CCR-VIA -- COMITATO DI COORDINAMENTO REGIONALE PER LA VALUTAZIONE D'IMPATTO AMBIENTALE

Giudizio n° 4332 **Del** **12/09/2024**
Prot. n° 24/0277546 **Del** **04/07/2024**

Oggetto: Coltivazione di acque minerali Valle Reale in Popoli e S. Benedetto in Perillis
- Relazione di ottemperanza al Giudizio n. 3514/2021

Tipo procedimento: Verifica di Ottemperanza ai sensi dell'art. 28 del D.Lgs. 152/06 e ss.mm.ii.

Figura 7 – Estratto della planimetria con la ricostruzione della superficie piezometrica e le direzioni di deflusso, al rilevamento medio settimanale del 26.06.2023.

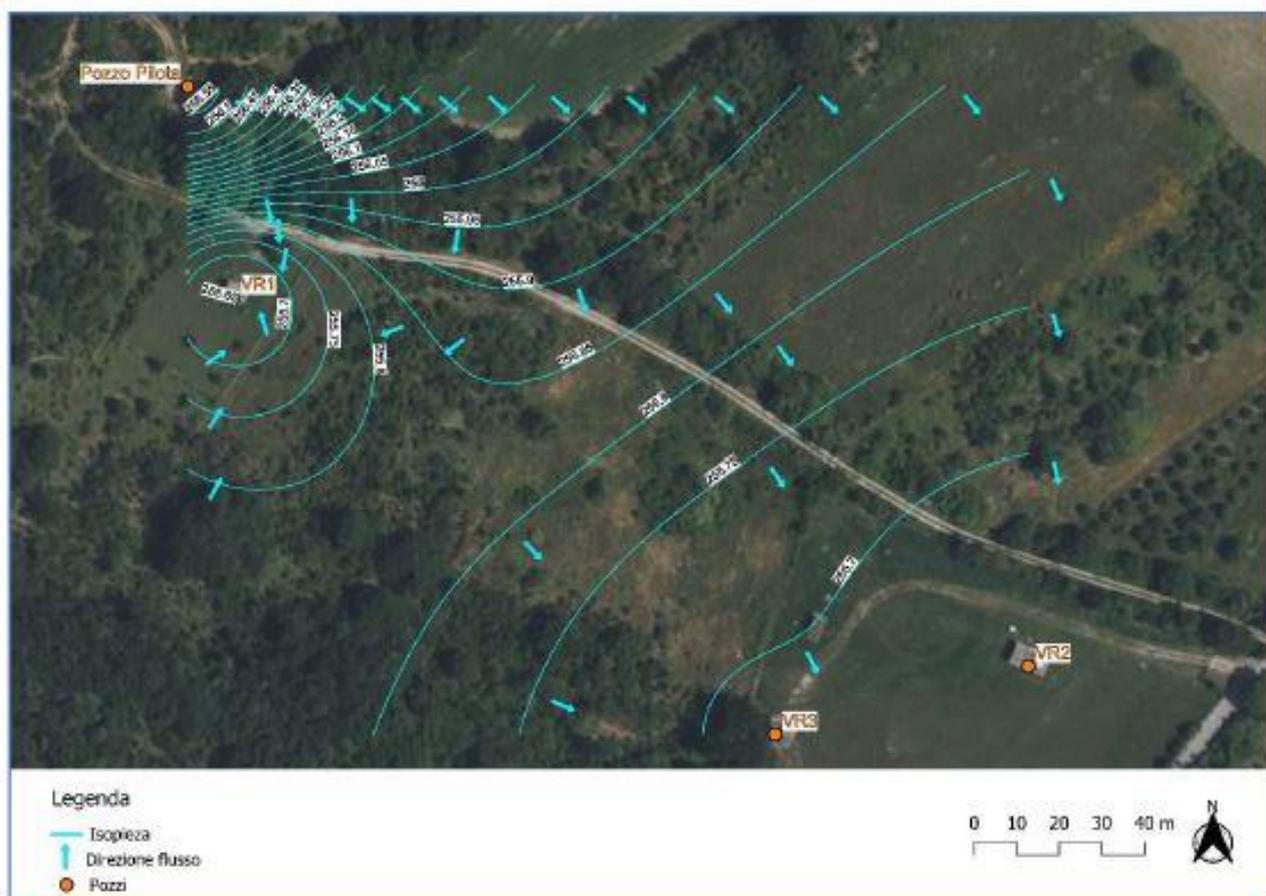
Il tecnico nella relazione riporta: “La falda, a carattere generale presenta un deflusso da Nord-Ovest a Sud-Est, con locali deviazioni in prossimità dei pozzi in emungimento. In particolare per il pozzo VR1, che distante circa 30 m dal pozzo pilota, è ben visibile l’effetto del cono di richiamo, e quindi la deformazione della superficie piezometrica”.

Figura 8 – Estratto della planimetria con i gradienti idraulici, al rilevamento medio settimanale del
26.06.2023.

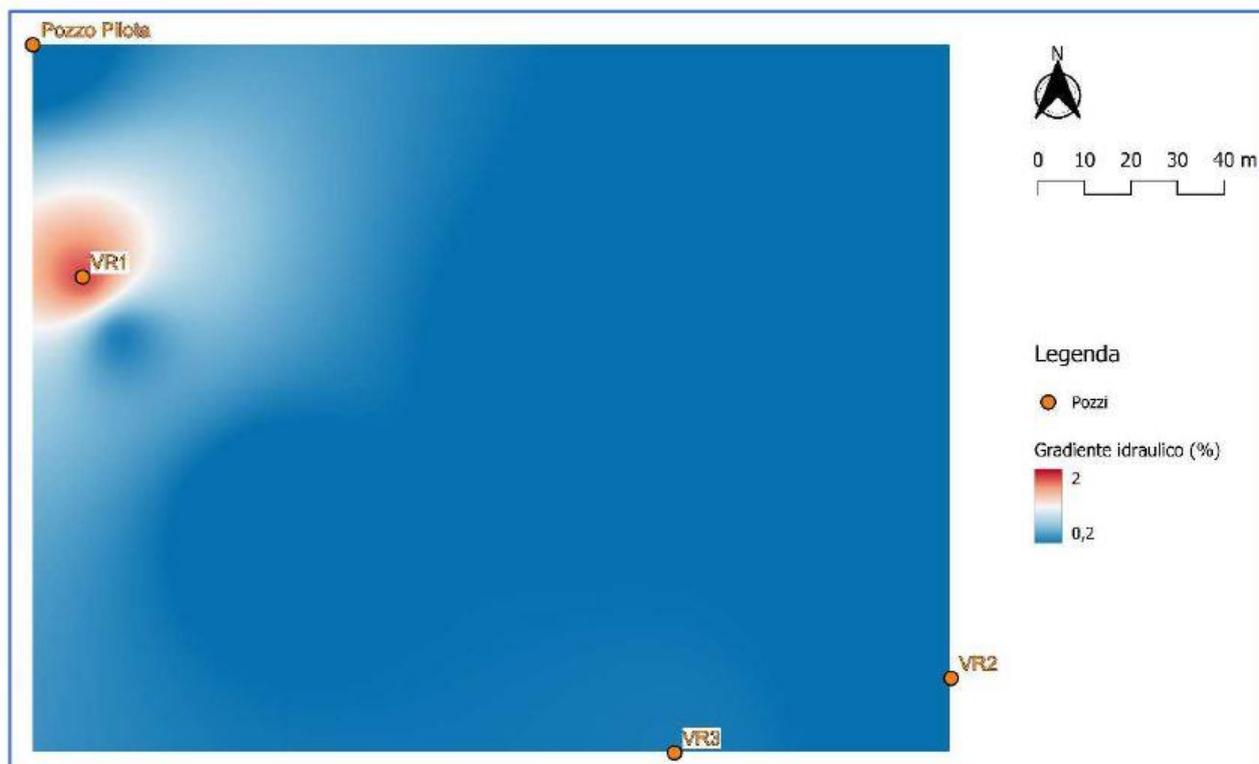
Per quanto concerne il gradiente idraulico (i), nell'area dei prelievi è prossimo a 1%.
